# návrh DIO Liberec Tržní nám. 4. etapa

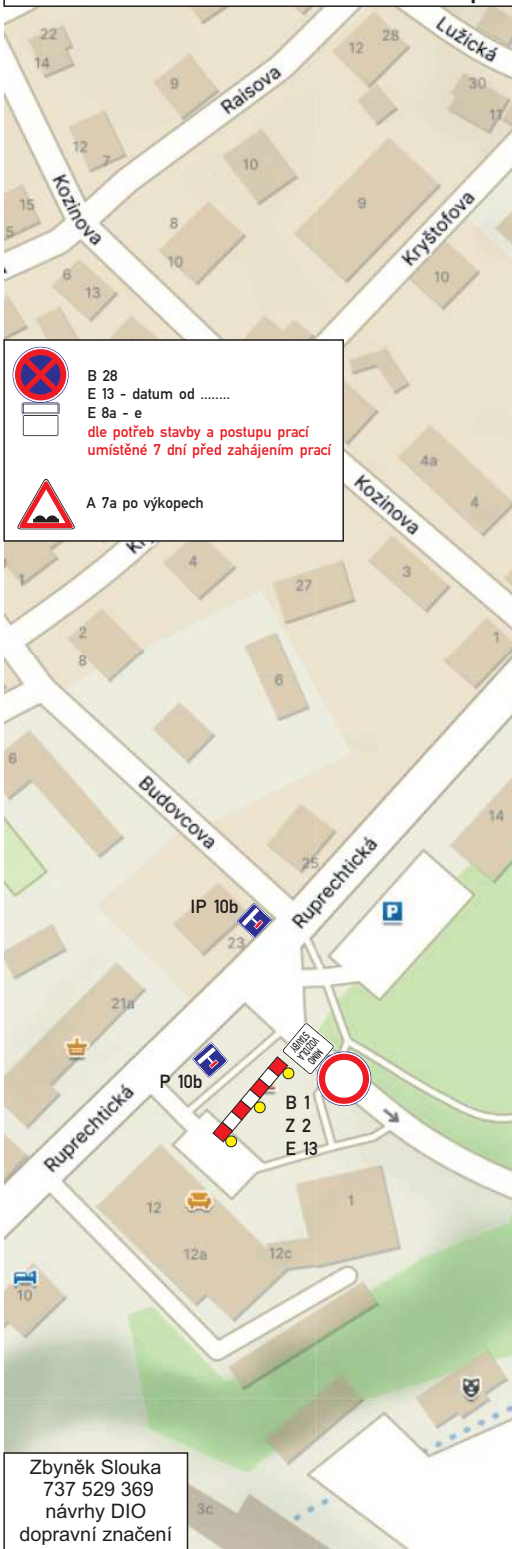
Policie České republiky, jakožto dotčený orgán vydávající stanovisko ve smyslu ust. §25/1 z.č. 13/1997Sb., §77/2b z.č. 361/2000Sb. a po projednání dle ust. §24/2d z.č. 13/1997Sb. s předloženým návrhem souhlasí za podmínky dodržení zejména vyhl. č. 294/2015Sb., dále přednostně dle Příručky pro označování pracovních míst na dálnicích a silnicích ([www.rsd.cz](http://www.rsd.cz)) a případně Technických podmínek č. 66 (včetně výstražného osvětlení) a dle níže uvedených podmínek:

**- Při uzavření provizorní komunikace z Tržního náměstí směrem k areálu policie v ul. Pastýřská musí být zajištěna dopravní obsluha (např. nákladní vozidla, cisterna s PHM) areálu policie v ul. Pastýřská od křižovatky ul. Sokolská. S ul. Voroněžskou, vzhledem k jejímu dopravnímu a stavebnímu stavu (výškové a směrové vedení, malá šířka komunikace, ztížená sjízdnost za zhoršených povětrnostních podmínek), nelze jako s náhradní/objízdnou trasou počítat.**

Při splnění výše uvedeného, lze konstatovat, že návrh odpovídá obecným požadavkům na bezpečnost a plynulost provozu na pozemních komunikacích. Odsouhlaseno dne 4.4.2024 pod č.j. KRPL-17660-7/ČJ-2024-180506-02. Stanovisko nelze užít samostatně. Slouží jako podklad pro silniční správní úřad. Pokud nebude do jednoho roku správním úřadem vydáno povolení na předmětnou žádost, pozbývá stanovisko platnosti.
